KØBENHAVNS KOMMUNE

Beliggenhed: Ingerslevsgade 108.

Vedrørende: afpropning af tagvandsbrønd.

Tilbage melding fra Afløbsafdelingen

Dette er en
Skitse fra
TV . KAKA LED.
24 JUNI 2005

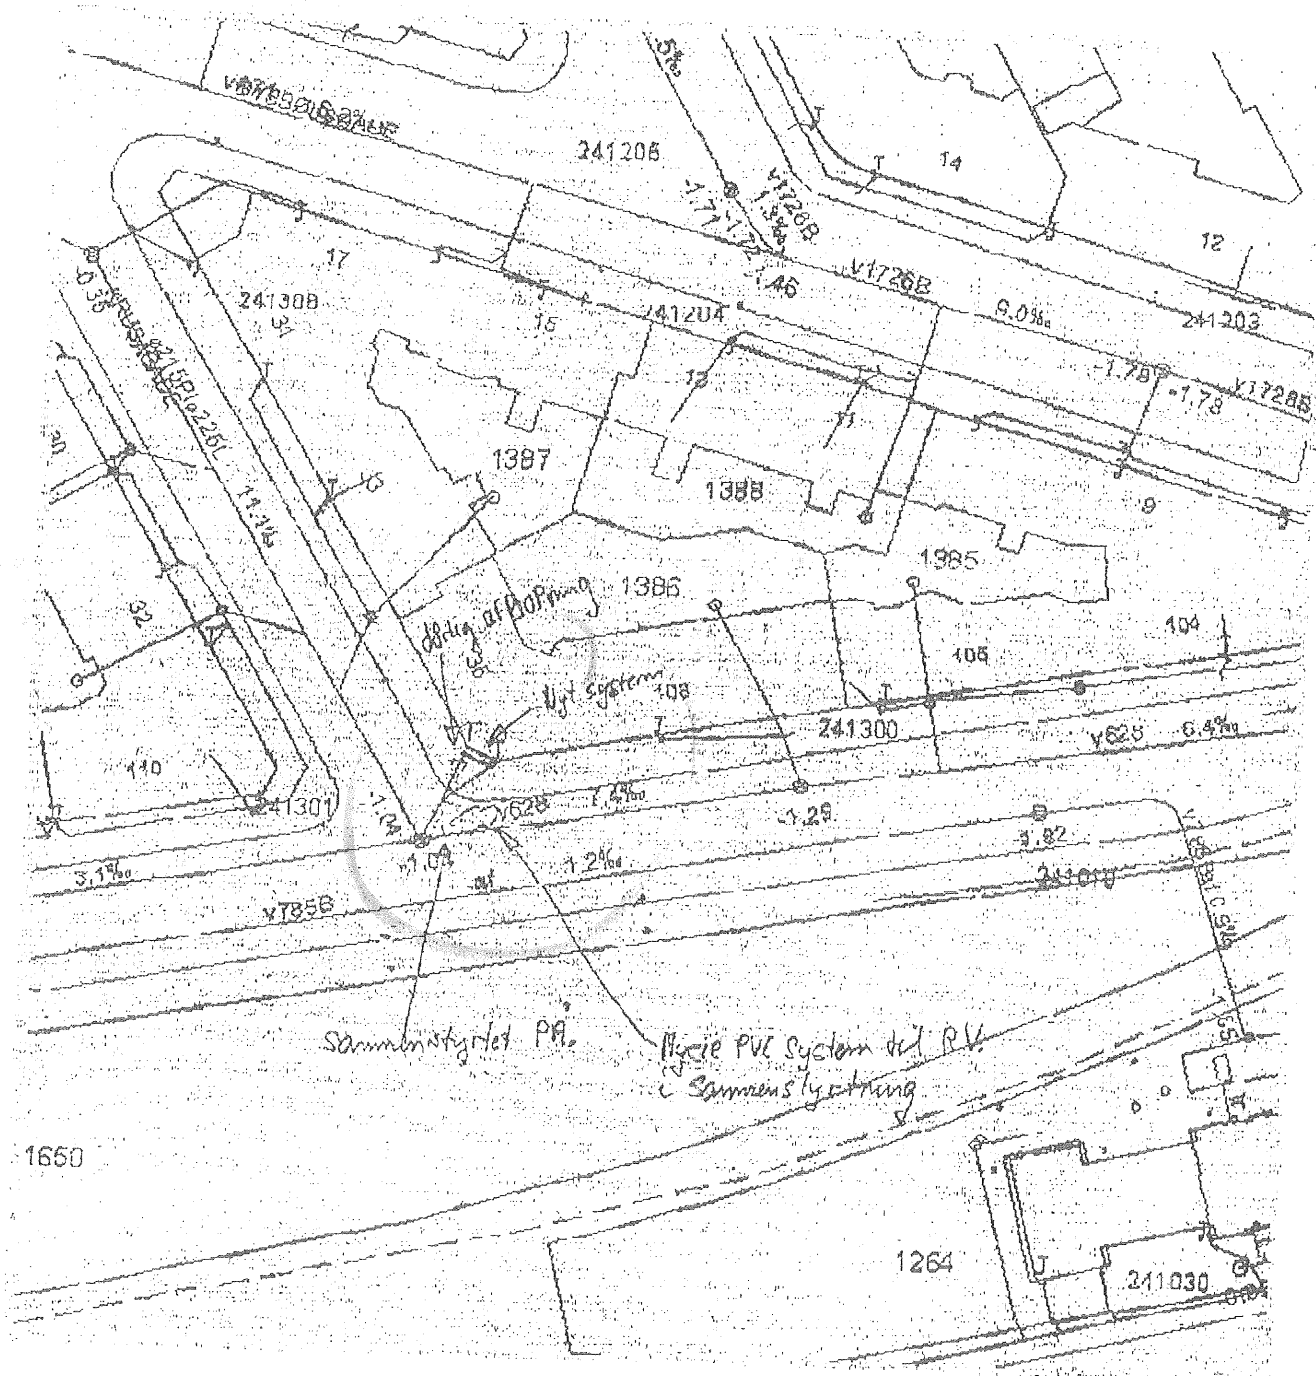
Efter modtagelsen af TV inspektionen ca. kl. 13:50, er følgende konkluderet:
 TV kørt fra BR 241301 mod 241300, Stik Nr. 01, 1,6m, Ur11 målt fra BR 241301, 0,2m RB4 stikket er sammenstyret. Er skyld i underminering. Det er konstateret og så, nyere PVC system til vejafvanding.
 Tagvandsbrønd er koblet sammen med anden tagvandsbrønd af ejendommen, stik til tagafvanding er afproppet ca. 1m fra tagvandsbrønd, dette skal gøres rigtigt ved tjernelse af afgrænsning på tagafvandrings stikket og dette skal indberetes til byggeri og bolig, sådan at vi får rettet AGIS til det faktiske forhold, Privat.
 Jeg har talt med Louise Hvingtoft om dette og fremsende en skitse.

Inspektoratet har modtaget en tilbagemelding fra Afløbsafdelingen om afpropning ved tagvandsbrønd. Kopi vedlagt. De bedes sikre at aut. kloakmester ser på forholdet, udbedrer og kontakter inspektoratet.
